ПАСПОРТ

Общественное здание

Наименование МБОУ ДО ДДТ МО Кавказский район

2. Соответствие элементов объекта нормативным требованиям доступности для инвалидов¹

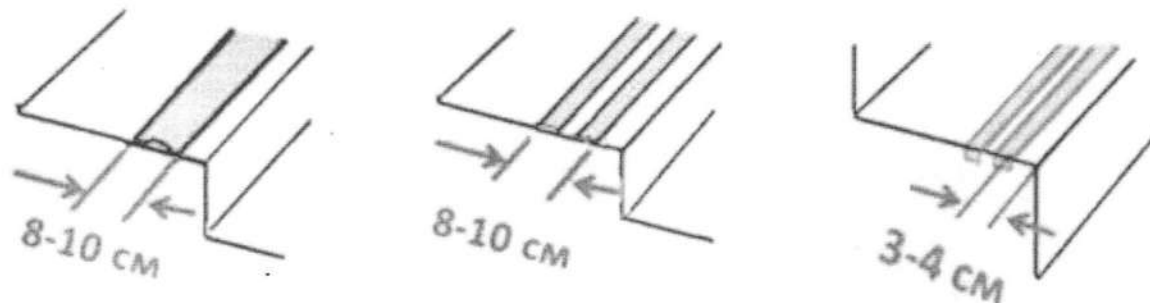
Тактильные напольные указатели перед лестницами следует выполнять по ГОСТ Р 52875.

Тактильная поверхность перед лестницей должна ощущаться ногами и предупредить слепого инвалида о препятствии.

Ширина полосы 50-60 см.

Расстояние от края тактильной полосы до кромки первой ступени 30 см.

Пример контрастного выделения крайних ступеней лестничного марша по СП 59.13300.2016

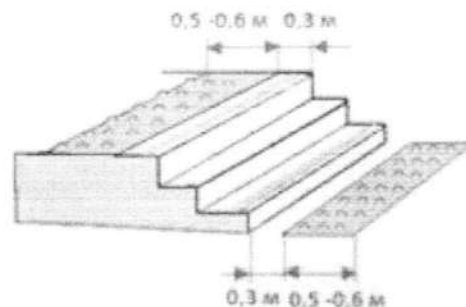
Для предупреждения людей с глубокими нарушениями зрения о начале и о конце лестничного марша на проступях краевых ступеней лестничных маршей должны быть нанесены одна или несколько противоскользящих полос, контрастных с поверхностью ступени, как правило, желтого цвета, общей шириной 0,08-0,1 м. Допускается применение контрастных противоскользящих полос с фотолюминисцентным покрытием, если это предусмотрено заданием на проектирование. Расстояние между краем контрастной полосы и краем проступи ступен – от 0,03 м до 0,04 м.

Пример обустройства предупреждающих тактильных указателей перед и после лестницы по СП 59.13300.2016

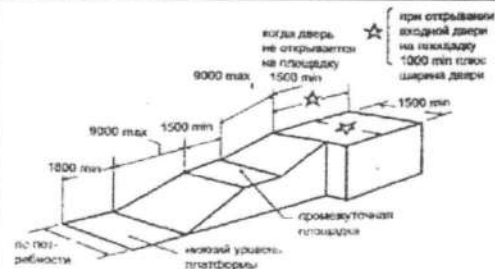
Для предупреждения о начале и конце лестницы totally незрчих людей перед лестницей следует обустроить предупреждающие тактильно-контрастные указатели (с конусными рифами высотой 5 мм на улице и 4 мм в здании) глубиной 0,5-0,6 м на расстоянии 0,3 м от внешнего края проступи верхней и нижней ступени. В том случае, если проступь ступени на верхней площадке выделена конструктивно, предупреждающий указатель должен начинаться сразу от проступи, независимо от ее ширины. В том случае, если лестница включает в себя несколько маршей, предупреждающий указатель обустраивается только перед верхней ступенью верхнего марша и нижней ступенью нижнего марша

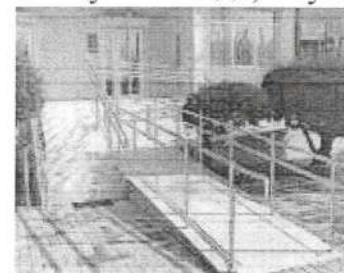
Оборудовать пандус, дублирующий наружную лестницу на входе, с длиной одного марша пандуса не более 9,0 м.

Оборудовать пандус, дублирующий наружную лестницу на входе, с уклоном марша пандуса 1/20 (5%)

Оборудовать пандус, дублирующий наружную лестницу на входе, со свободной зоной в верхнем и нижнем окончании пандуса не менее 1,5 x 1,5 м.

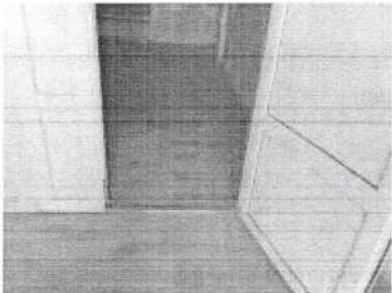
Система вызова персонала с радиокнопкой  Кнопка устанавливается на высоте от 0,85 до 1 м от уровня земли и на расстоянии не менее 0,4 м от выступающих частей. Кнопку необходимо расположить так, чтобы колясочник, подъехавший к кнопке, не перекрывал движение обычных посетителей. Необходимо установить колесоотбойники на высоте 5010 см. Обустроить входную площадку размером не менее 1,4 x 2,0 или 1,5 x 1,85 м. Обустроить входную площадку размером не менее 2,2 x 2,2 м. Обустроить входную дверь (наружную) с шириной проема одной створки в свету не менее 0,9 м. Снизить высоту порога входной двери наружной до 1,4 см. и менее
Пути движения (для доступа в зону оказания услуги)	Обустроить проем в стене(ах) шириной не менее 0,9 м. На пути движения перепады высот более 1,4 см. Для преодоления высоких порогов существуют специальные мобильные пандусы  мобильный пандус для преодоления порогов
